第4回 小塚山公園拡充予定地の整備を考える会

平成29年1月20日

2. 各部についての住民意見とその対応

2.1 水の導入／（谷津田の）原風景の再生

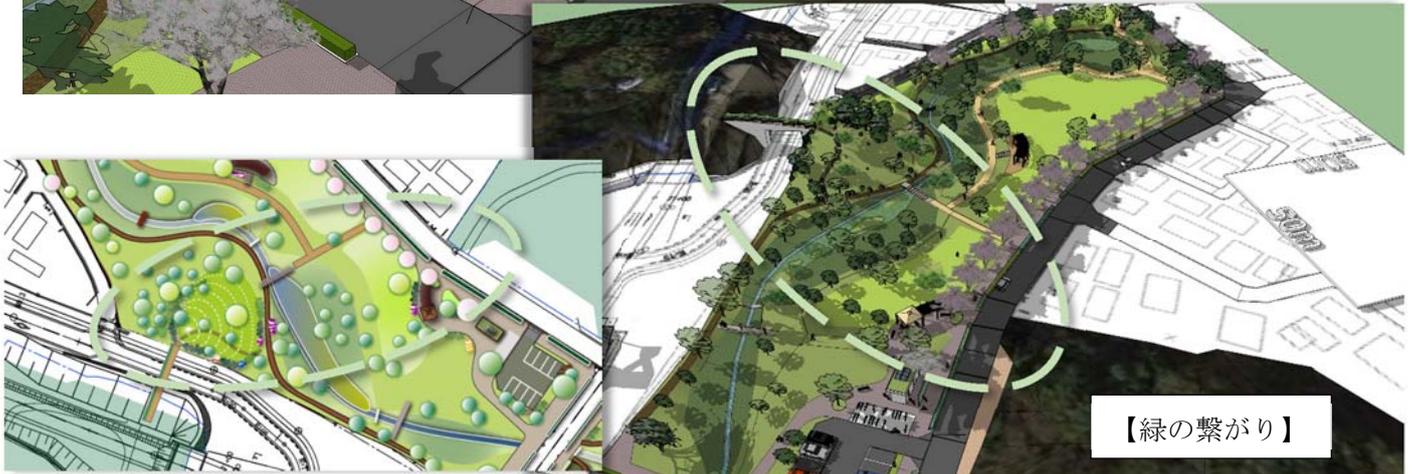
| 基本設計のまとめ | 第3回WSでの意見 |
|--|---|
| <p>【基本構造】</p> <ul style="list-style-type: none"> ・ 平常時に流水する水路中央部（幅 50 c m～1m 程度）は、砂利敷きをイメージさせるコンクリート洗い出しとし、その外側部分は芝を主体とした緩い斜面状の水路敷きで構成する。流れは敷地全体を縦貫する。 ・ ホタルの放流育成については、現在想定される流量（水深・流速）での生育は困難と考えられるため、ホタルに特化した設計は行わない。 | <ul style="list-style-type: none"> ・ 遊具などの何もない自然の空間がよい ・ 流れは下流までつなげてほしい ・ 流れの構造は自然な作りがよい／コンクリート等はやめてほしい／自然のような緩い斜面状の水路敷きがよい ・ 水路敷きもいくつか組み合わせてはどうか？ ・ ホタルの放流、育成をしたい |
| <p>【漏水対策】</p> <ul style="list-style-type: none"> ・ 地下のボックスカルバートへの影響も考慮し、水路下部には遮水シート等を設置して漏水対策を施す。 | <ul style="list-style-type: none"> ・ 水深が浅いと潤れないか？ |
| <p>【蚊の発生対策】</p> <ul style="list-style-type: none"> ・ 湿地・池は住宅地から離れた位置に配置する。 | <ul style="list-style-type: none"> ・ 蚊の発生が心配 |
| <p>【その他】</p> <ul style="list-style-type: none"> ・ 現在は廃棄している北総鉄道の湧水の有効活用が当初の趣旨であり、この湧水を活用した流れの形成を行う。 | <ul style="list-style-type: none"> ・ 水量を増やすために井戸の掘削を検討してみてもどうか？ ・ 池に魚の放流をしないようなルール作りが必要 |

2.2 主要施設配置と動線

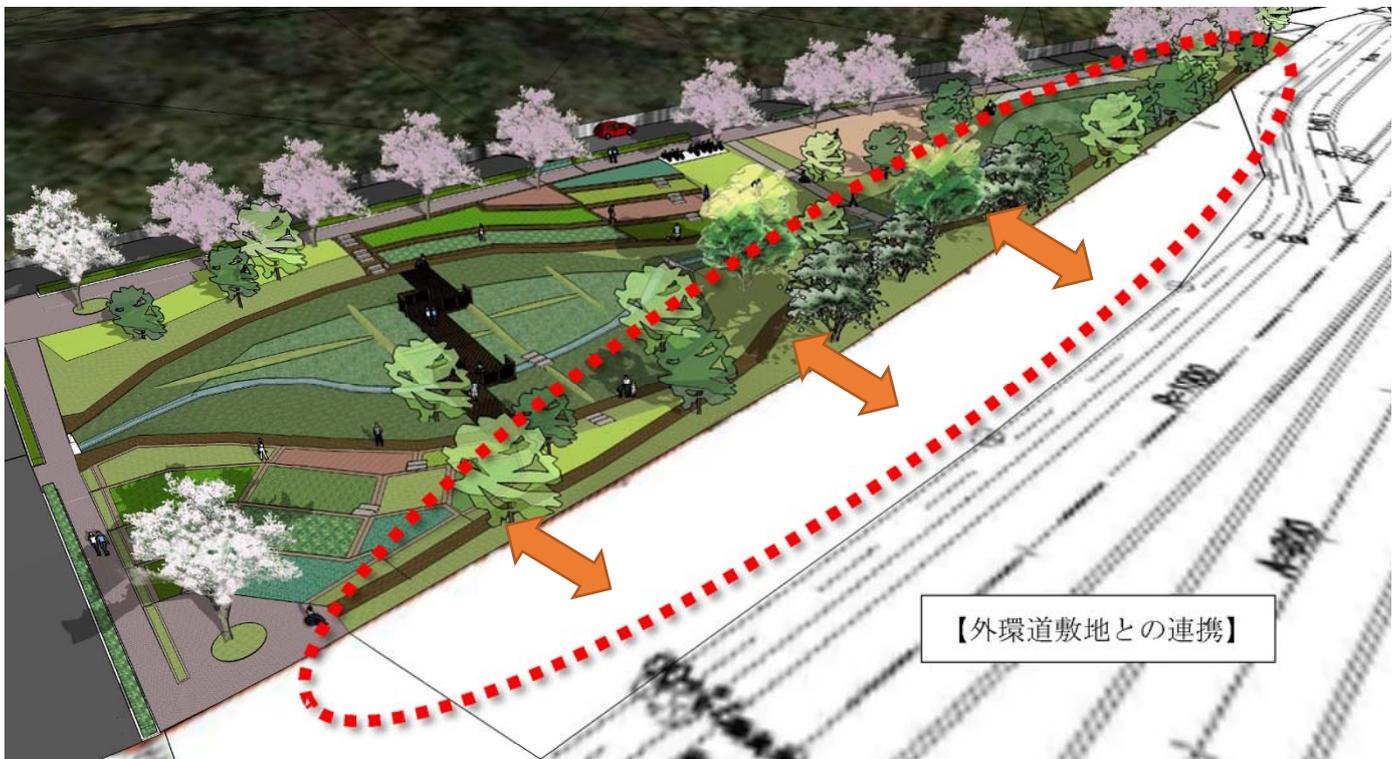
| 基本設計のまとめ | 第3回WSでの意見 |
|--|--|
| <p>【駐車場・駐輪場】</p> <ul style="list-style-type: none"> ・周辺道路への路上駐車対策を考慮し、駐車台数は8台を確保する。うち1台を身障者用の駐車区画（幅3.5mで車いす利用者対応）とする。※ ・有料化については、民間を活用した運営形態も含めて今後の課題とする。 ・敷地が細長いことに対応して、駐輪場は3ヶ所に分散配置する。 | <ul style="list-style-type: none"> ・駐車場は8台も足りない。半分程度でよい／駐車場は車いす利用者用として台数はあまり足りない ・駐車場は管理車両や緊急車両が止まれることを考えればこの程度でよい ・駐車場は中央に障害者用に4台、南東側へ管理者用として4台とに分ける ・駐車台数を減らして活動で使う倉庫を設置したい ・フィールドアスレチック広場の利用者も含めると駐車場は8台では足りない。また、先着順で占用されても困るので有料化して、維持管理費の財源としてはどうか ・周辺の利用者用に駐輪場は必要 |
| <p>【トイレ】</p> <ul style="list-style-type: none"> ・第三回WSの提示案をほぼ踏襲し、駐輪場配置に合わせてやや西側に移動する。 | <ul style="list-style-type: none"> ・トイレはここでよい |
| <p>【緑の繋がり】</p> <ul style="list-style-type: none"> ・小塚山公園既設部～エコブリッジ～堀之内貝塚公園へとつながる生態的な回廊の形成を考慮し、該当する帯状の空間にやや密度の高い高木植栽を連続して施す。 | <ul style="list-style-type: none"> ・緑の繋がり、エコブリッジから堀之内貝塚公園への生き物のための動線を考えてほしい |

| <p>【コミュニティ拠点】</p> <ul style="list-style-type: none"> ・住民参加型の維持管理作業の打合せや打ち上げなど、少人数の簡単なミーティングに利用できる空間として、敷地中央部に四阿とベンチを設置した広場を配置する。イベント時にはテント等を設置するスペースとしても活用できるよう配慮する。 ・修景休養拠点および住民の活動空間として活用（地域イベントや祭り等にも対応）できるように、芝生広場内にもパーゴラを配置する。 | <ul style="list-style-type: none"> ・集会施設として、パーゴラの位置を検討してほしい ・コミュニティの拠点として、管理棟がほしい ・屋根のある場所やベンチ、物置がほしい |

| <p>【園路幅員・出入口の設定等】</p> <ul style="list-style-type: none"> ・園路幅員は最低で 1.2m とし、主要部は 3m 以上確保し、ベビーカーや車いすの利用に配慮した構造（車輪によるへこみや雨後のぬかるみを生じない透水性舗装等）とする。 ・道路沿いは飛び出し防止のために低木植栽を施すが、外周はフェンス等で囲まず、開放的な公園とする。 ・駐車場については、防犯面を考慮して夜間は閉鎖する。 | <ul style="list-style-type: none"> ・園路はベビーカーや車いすが利用できるのんびり歩ける幅員や勾配がよい ・出入口を増やしてほしい |
| <p>【外環道敷地との連携】</p> <ul style="list-style-type: none"> ・隣接する外環道の道路用地を公園と一体で活用できるように配慮する。フェンス等で明確に区切らない。 | <ul style="list-style-type: none"> ・外かん道との境界の作り方を考えてほしい（できれば公園と一体化利用が望ましい） |

第三回からの変更状況の比較

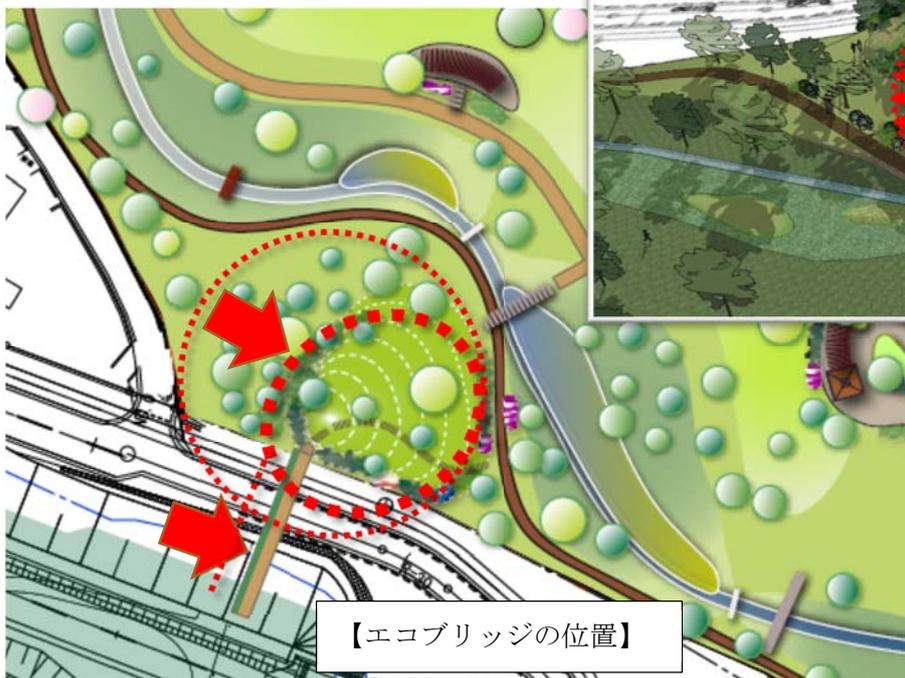
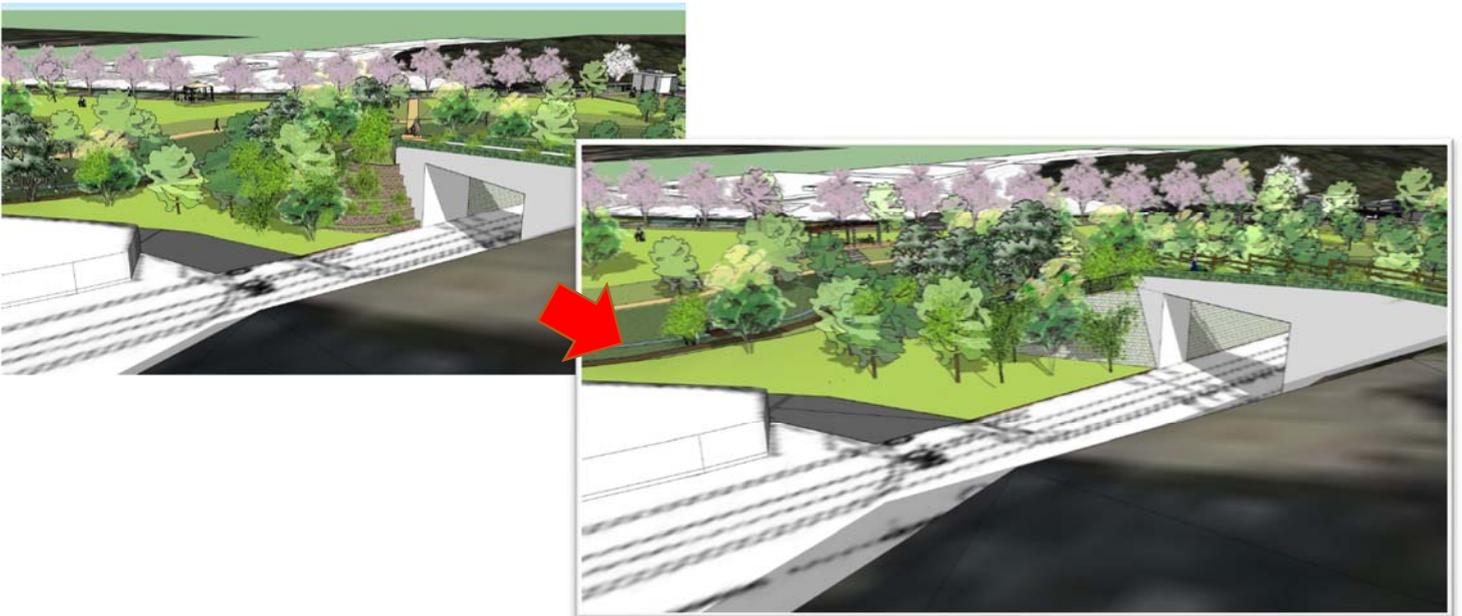
| 基本設計のまとめ | 第3回WSでの意見 |
|---|--|
| <p>【エコブリッジの位置】</p> <ul style="list-style-type: none"> ・エコブリッジの位置は、やや東側に移設するよう国と調整する。 ・位置変更と合わせて築山の形状を変更することで近隣に対する圧迫感の軽減を図る。 | <ul style="list-style-type: none"> ・近隣に対して圧迫感がある。 ・エコブリッジの向きや位置をかえられないか？ ・高い壁が立ち上がるようにはしてほしくない ・住宅地側からの景観にも配慮してほしい |
| <p>【築山を構成する擁壁の配置・形状】</p> <ul style="list-style-type: none"> ・周囲への圧迫感軽減に加え、構造の簡素化とコスト低減を図るべく、擁壁高は5mに抑え、それ以上は法面で処理する方向で国と市で協議を進める。 ・築山形状の変更・縮小（住宅地と擁壁・法面の離隔拡大）と合わせた高木の配植位置・密度の工夫によって、良好な景観形成を目指す。 ・盛土の崩壊を起こさぬように、構造・工法について配慮するよう国と市で協議する。 | <ul style="list-style-type: none"> ・整備に伴う築山や植栽地の配置等について近隣住民の了解が得られるか？ ・地盤がよくないので、土砂崩れなどが心配 |
| <p>【階段の配置】</p> <ul style="list-style-type: none"> ・築山形状の変更・縮小（住宅地と擁壁・法面の離隔拡大）に合わせて、エコブリッジに向かう階段の配置と構造を変更する。前掲した「生態的な回廊の形成」と呼応して、自然な景観に溶け込みやすい土居木階段として柔らかな曲線状に配置する。 ・これにより駐車場からエコブリッジを経由して小塚山公園既設部に向かうルートも短縮する。 | <ul style="list-style-type: none"> ・階段の配置は検討できないか？ |

【エコブリッジ西側 民地隣接部の植栽】

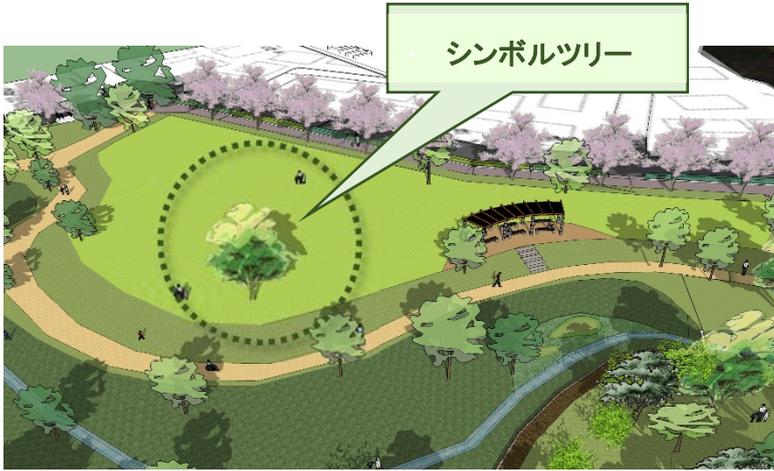
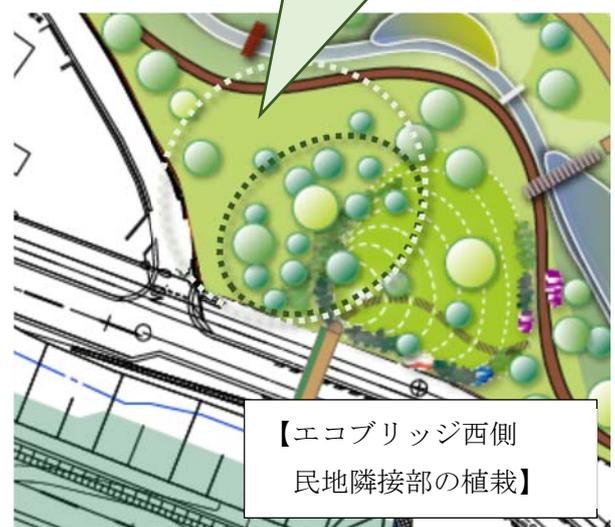
| 基本設計のまとめ | 第3回WSでの意見 |
|---|--|
| <p>【配植形態】</p> <ul style="list-style-type: none"> ・前掲したように、小塚山公園既設部～エコブリッジ～堀之内貝塚公園へとつながる生態的な回廊の形成を考慮し、該当する帯状の空間にやや密度の高い高木植栽を連続して施す。築山上については、住宅地への圧迫感低減のため高木植栽は最低限として、宅地側に影を落とす位置には植栽しない。 ・築山上部には落下防止のフェンス等の設置と合わせて中低木を密植する。築山下部の園路際についても歩行者との衝突防止のための低木植栽を行う。 ・エコブリッジ西側は住宅地への視線制御のため遮蔽性のある樹種を植栽する。 ・住宅地近傍は高木密度が高くなりすぎないように配慮し、既に移植済の高木を主体に構成して追加植栽は最低限に留める。 ・芝生広場にはシンボルツリーを植栽する。 | <ul style="list-style-type: none"> ・サンクチュアリの森は夜危険な場所にならないようにしてほしい ・緑がないと夏が暑い。広場に緑陰樹を増やしてほしい ・計画地両側の公園を結びつける「森」の存在が明確になるように、エコブリッジから堀之内貝塚公園への緑が多くてもよいのでは ・築山周辺に転落防止や園路との境界に安全確保のため植栽が必要 ・住宅地側に高木はいらない ・エコブリッジの西側は遮蔽性のある樹種を植えてほしい ・築山に植える樹木は低くしてほしい |

・ 民地隣接部はゆとりを設けて明るい景観を確保しつつ、築山近接部はやや濃い樹林として視線制御
 ・ 擁壁を隠して、築山が緑の山として自然に連続するよう配慮
